瑞泉文苑二期方案变更

设计单位：广州博厦建筑设计研究院有限公司

5#楼 三~十八层平面图

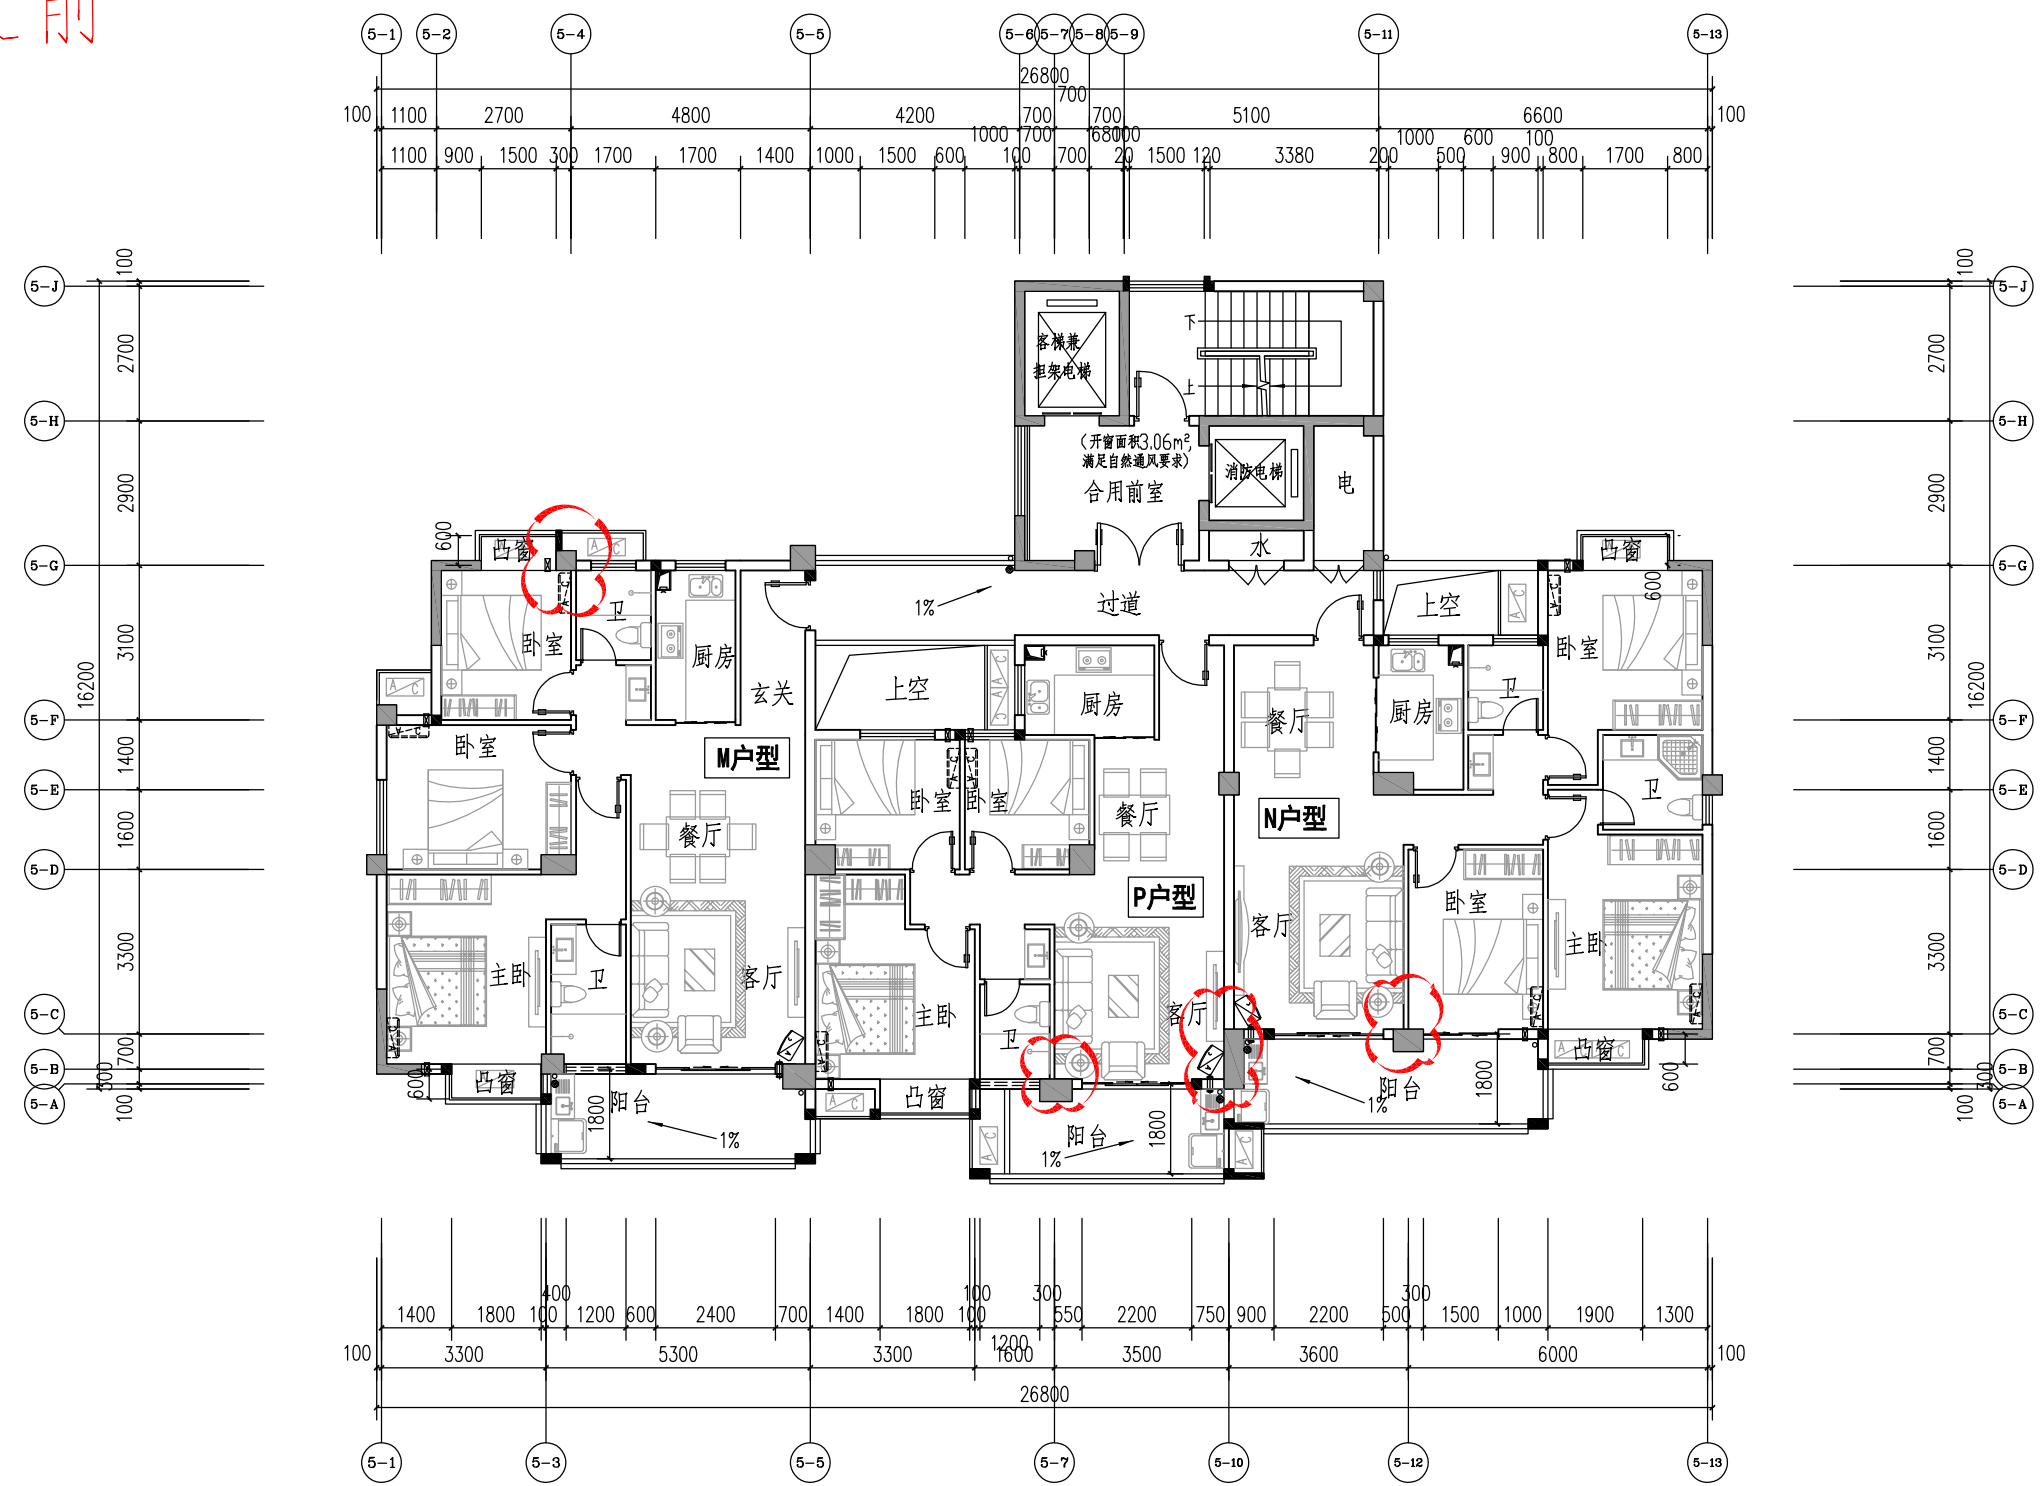
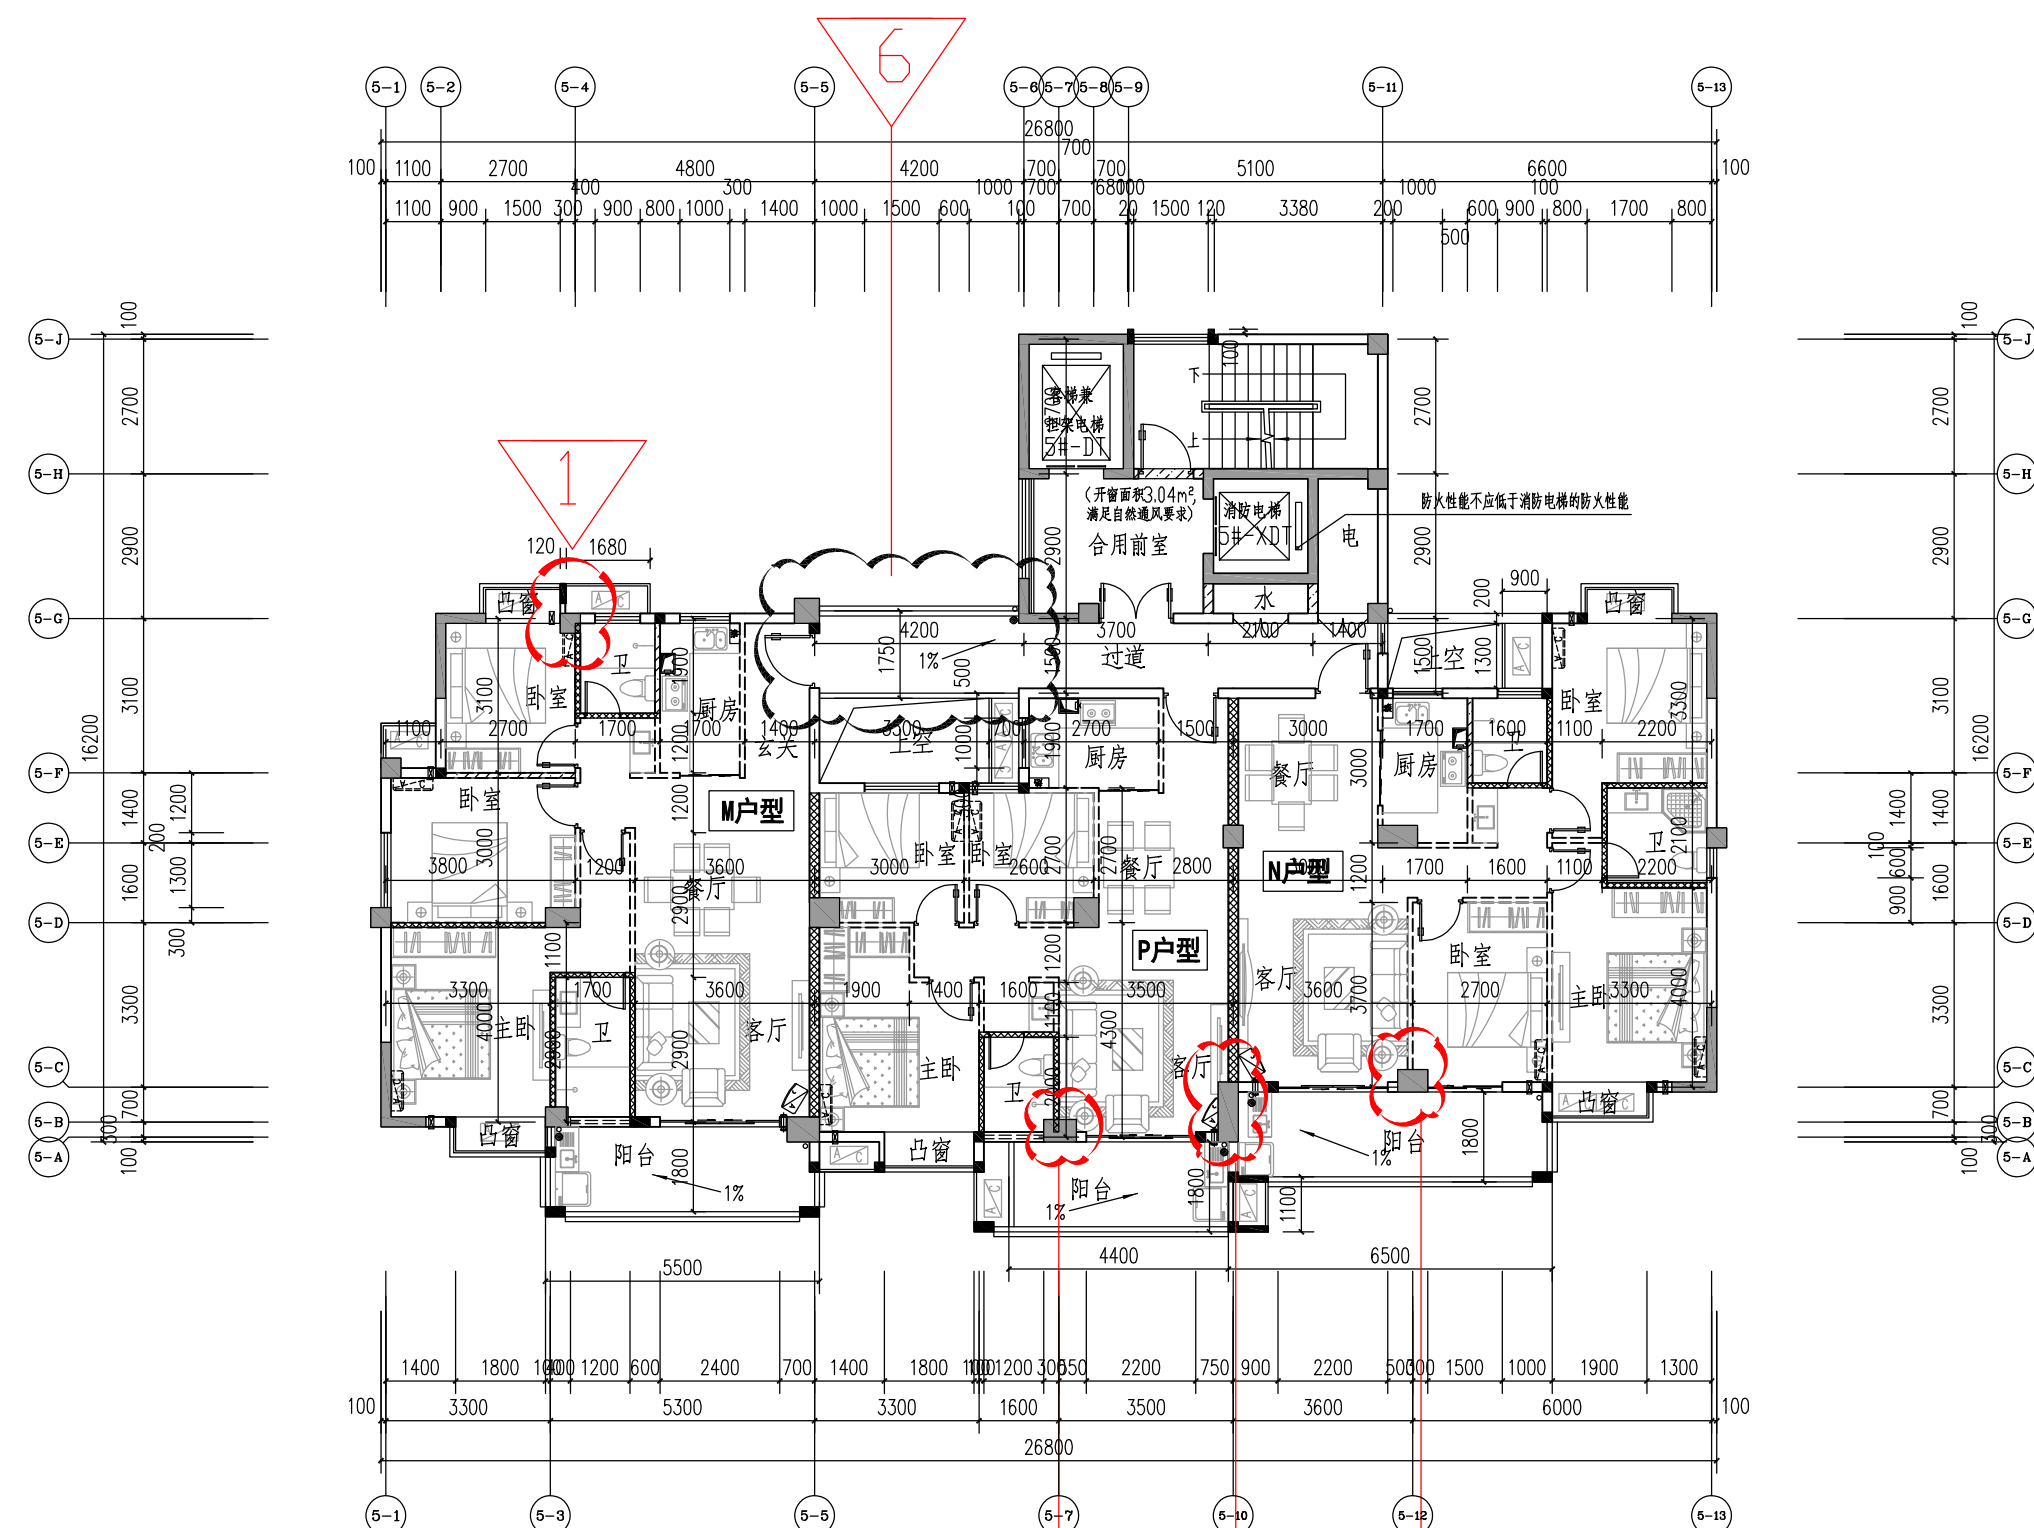
1. 图中⑤-9轴交⑤-1轴柱子往⑤-F方向移200mm与外墙平
2. 图中⑤-A轴交⑤-7的柱子往⑤-B轴方向平移300mm与外墙平
3. 图中⑤-10轴交⑤-A轴柱子往⑤-7轴方向移200mm
4. 图中⑤-12轴交⑤-C轴柱子往⑤-D轴方向移250mm
6. 图中⑤-5轴~⑤-6轴交⑤-G轴走道往⑤-H轴方向加宽50mm尺寸由1700mm改为1750mm
